ΕΦΗΜΕΡΙΣ ΤΗΣ ΚΥΒΕΡΝΗΣΕΩΣ
ΤΗΣ ΕΛΛΗΝΙΚΗΣ ΔΗΜΟΚΡΑΤΙΑΣ

ΑΘΗΝΑ 16 ΝΟΕΜΒΡΙΟΥ 1984 | ΤΕΥΧΟΣ ΤΕΤΑΡΤΟ | ΑΡΙΘΜΟΣ ΦΥΛΛΟΥ 600

Τροποποίηση σχεδίου πόλεως Πελοπίου προς καθορισμό χώρου πλατείας και χαρακτηρισμός χώρου για ανέγερση κτιρίου πολιτιστικού συλλόγου.

Τροποποίηση του σχεδίου πόλης Καρλοβάσου στα Ο.Τ. 39-40-41-42 και 43.

O.T. 25
OT 26
O.T. 42
OT. 43

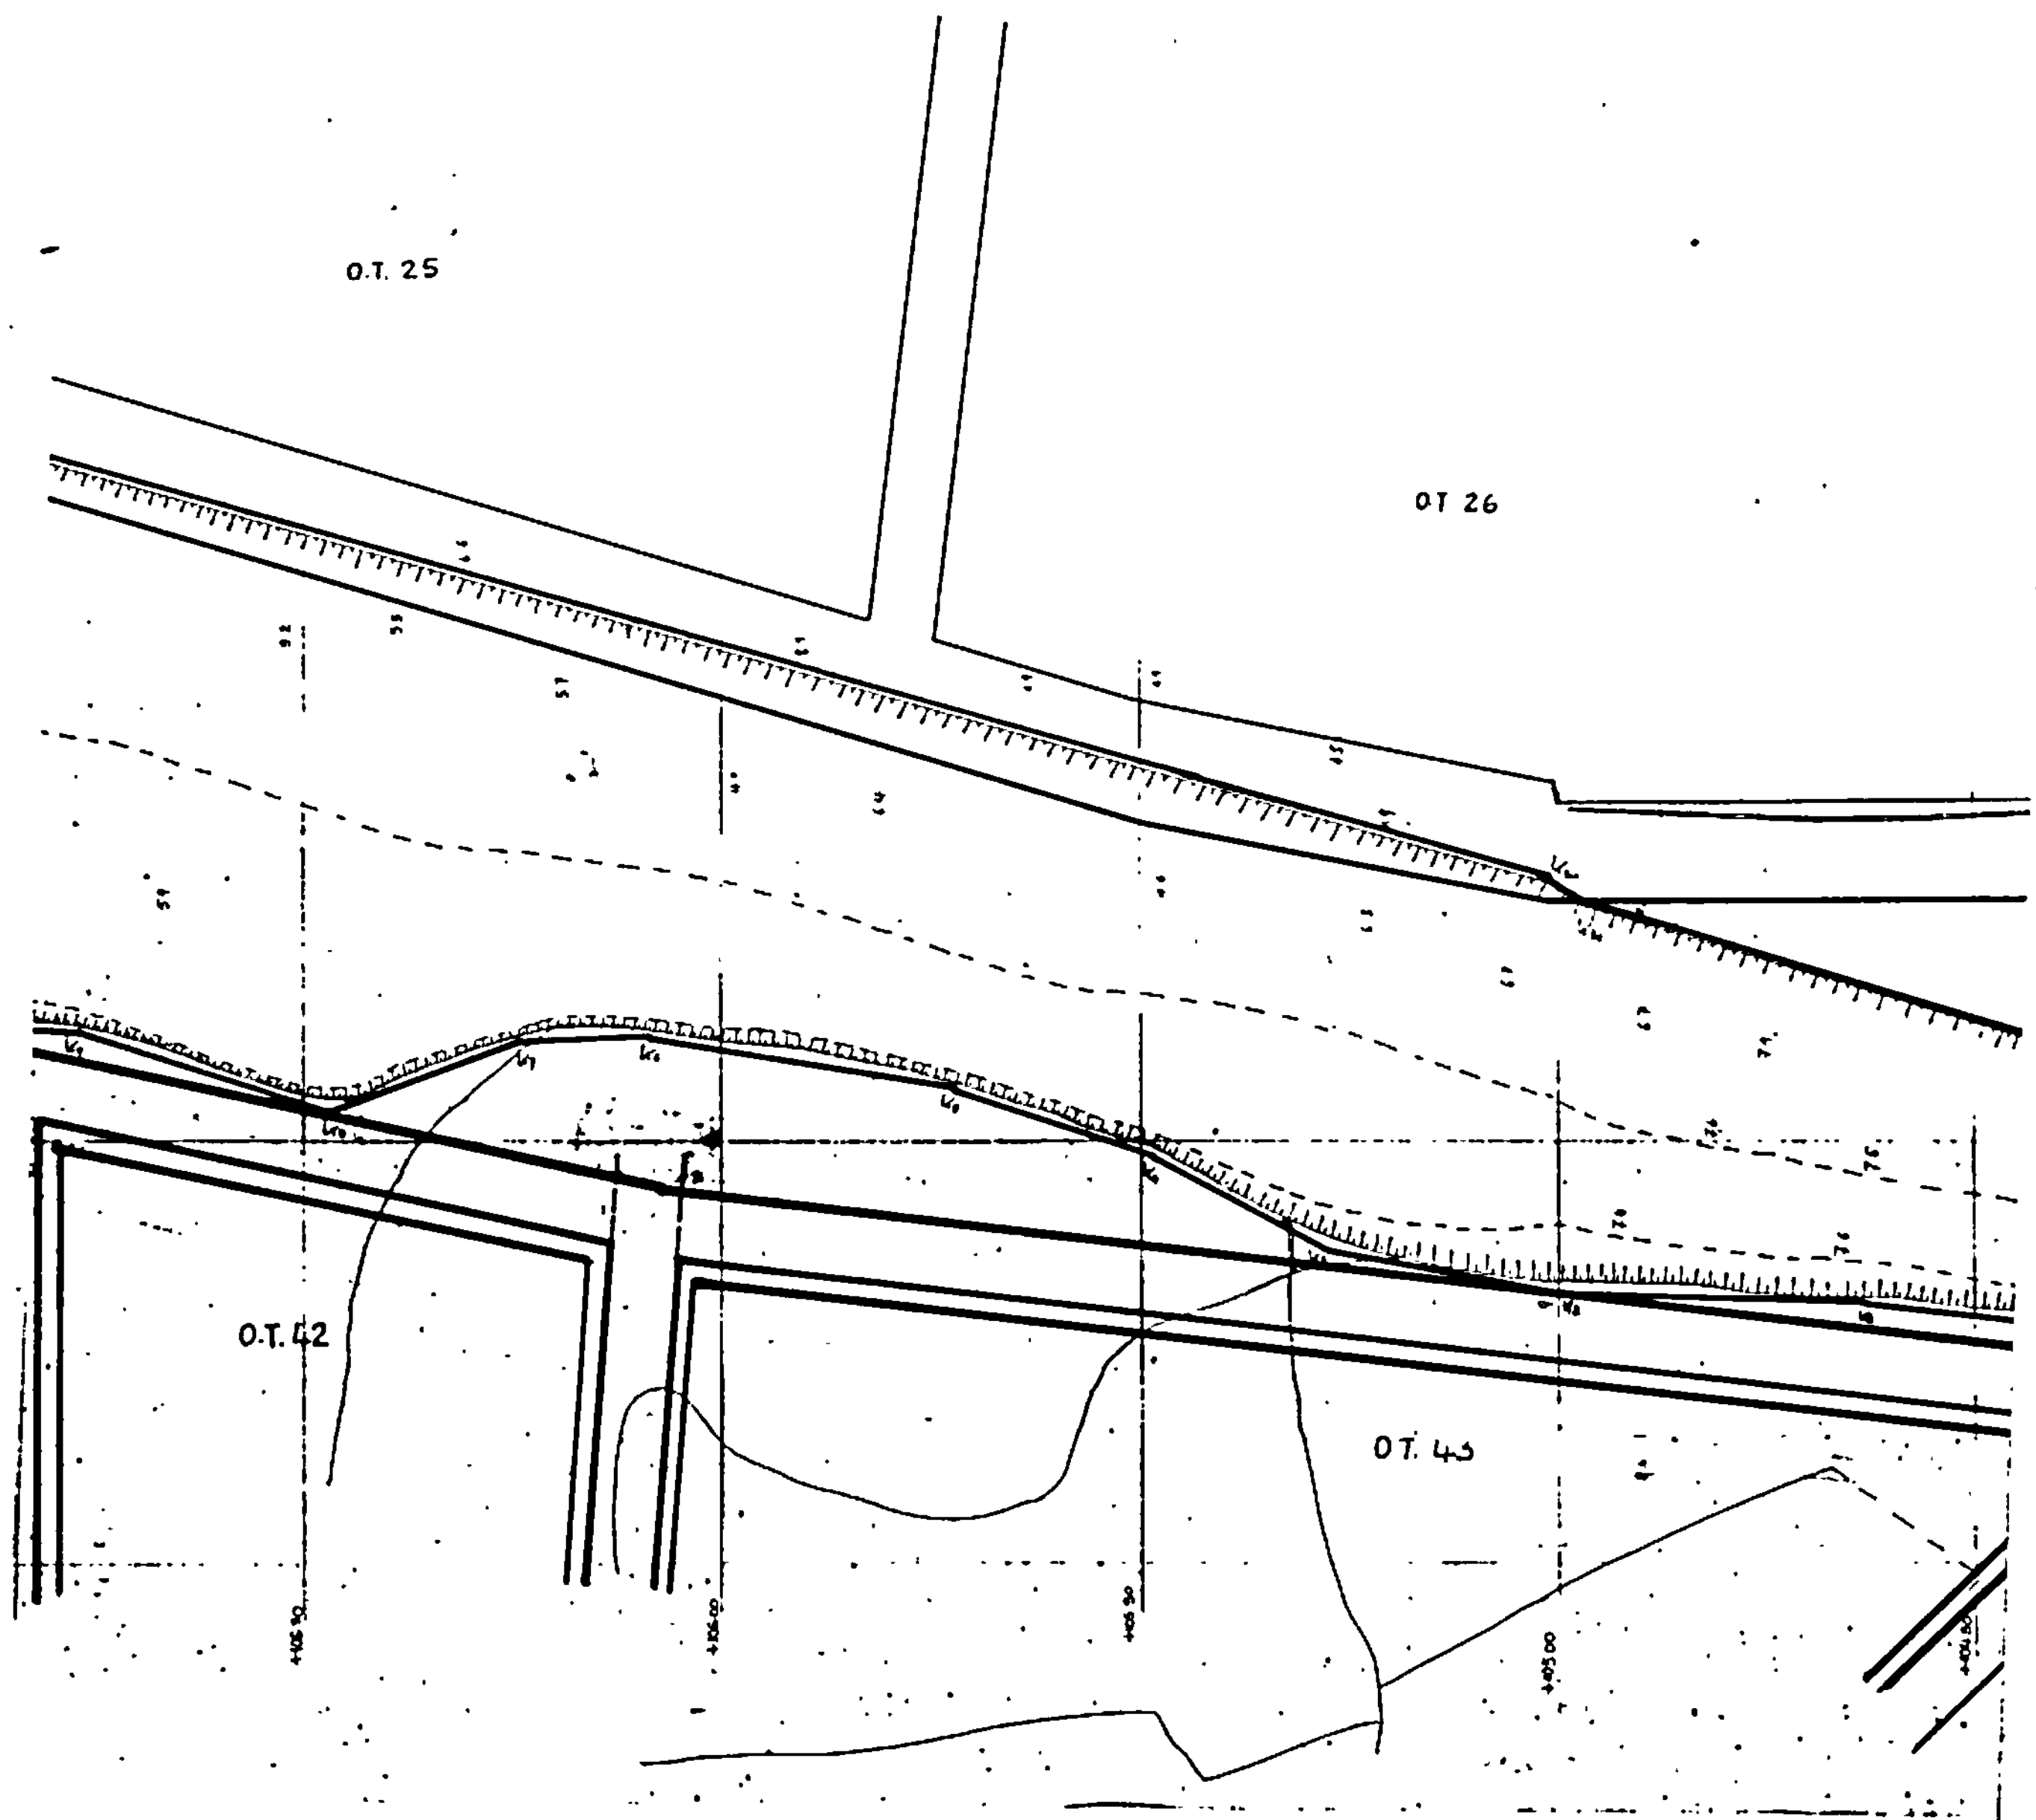
8. Την γνώμη του Συμβουλίου Χ.Ο.Π. του Νομού που διατυπώθηκε στην πράξη του με αριθμό 8/4/31.8.84 σύμφωνα με την οποία τούτο γνωμοδότησε να γίνει τροποποίηση στο σχέδιο πόλης Καρλοβάσου στα Ο.Τ. 39-40-41-42 και 43 όπως απεικονίζεται στο συνημμένο τοπογραφικό σχεδιάγραμμα.

Η τροποποίηση αυτή προβλέπει την δημιουργία νέου δρόμου πλάτους 8,00 μ. από την παραλία μέχρι την γέφυρα του Μεσαίου Καρλοβάσου. Επίσης προβλέπει την δημιουργία πρασιάς πλάτους 2,50 μ.

Εγκρίνουμε την προτεινόμενη τροποποίηση στο σχέδιο πόλης Καρλοβάσου όπως αυτή απεικονίζεται στο συνημμένο τοπογραφικό σχεδιάγραμμα διότι έτσι αίρεται η ασυμφωνία μεταξύ των πινακίδων με διαφορετική κλίμακα του σχεδίου πόλης Καρλοβάσου. Η τροποποίηση αυτή προβλέπει την δημιουργία νέου δρόμου πλάτους 8,00 μ. από την παραλία μέχρι την γέφυρα του Μεσαίου Καρλοβάσου. Επίσης προβλέπεται η δημιουργία πρασιάς 2,50 μ. στις καινούργιες ρυμοτομικές γραμμές.
